Table GIRT de l'unité d'aménagement (UA) 111-61
Fiche – Évaluation des solutions possibles
aux préoccupations - PAFIO

1. IDENTIFICATION	
Personne ou organisme émetteur de préoccupation	Document de référence
Membre TGIRT, ZEC de la rivière Bonaventure	
2. PRÉOCCUPATION	
Usage : X	
Opérationnelle : X	
Brève description de la préoccupation et des objectifs poursuivis afin de résoudre la problématique ou d'améliorer la situation :	
<p>Travaux forestiers près des fosses 10 Miles (E-102) et Double Crossing (E-103) Impact sur le paysage. Le secteur E est une zone de pêche qui est limités à 4 pêcheurs par jour. C'est pratiquement le secteur le plus populaire pour la qualité de pêche et son caractère sauvage.</p>

3. LOCALISATION DE LA PRÉOCCUPATION	
Situer brièvement le territoire concerné par la préoccupation :	
UA 111-61, REBOU_CR_5885, REBOU_CR_7419, REBOU_CR_7418, REBOU_CR_5884, REBOU_CR_7413, REBOU_CR_7416 et REBOU_CR_7414	
Carte jointe : Oui <input checked="" type="checkbox"/> Non <input type="checkbox"/>

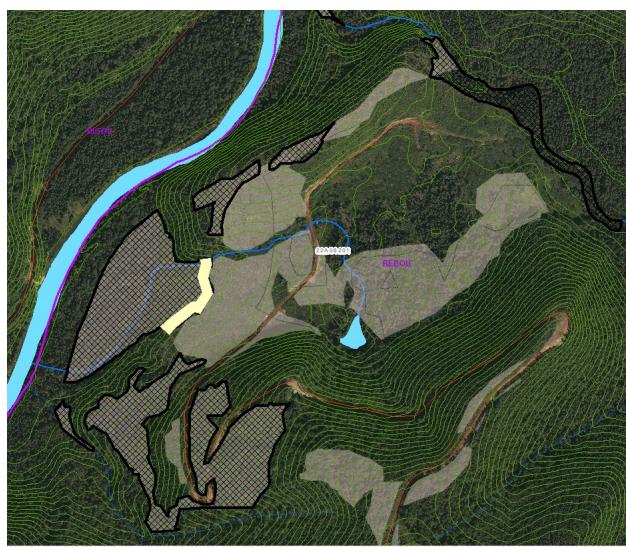
- Pourcentage : conforme :

- Appliquer et respecter l'entente GIRN actuelle;
- Porter une attention particulière lors des opérations aux sites humides en bas de pente.

Considérant la hauteur de la régénération de la coupe en amont (4 à 6m), la présence de ruisseaux de chaque côté du polygone et les sites humides en bas de pente, la superficie récoltable devient très petite (<2ha). Il y a consensus à la table que l'enjeu n'est plus présent et que donc, plus nécessaire d'appliquer un écran visuel supplémentaire.
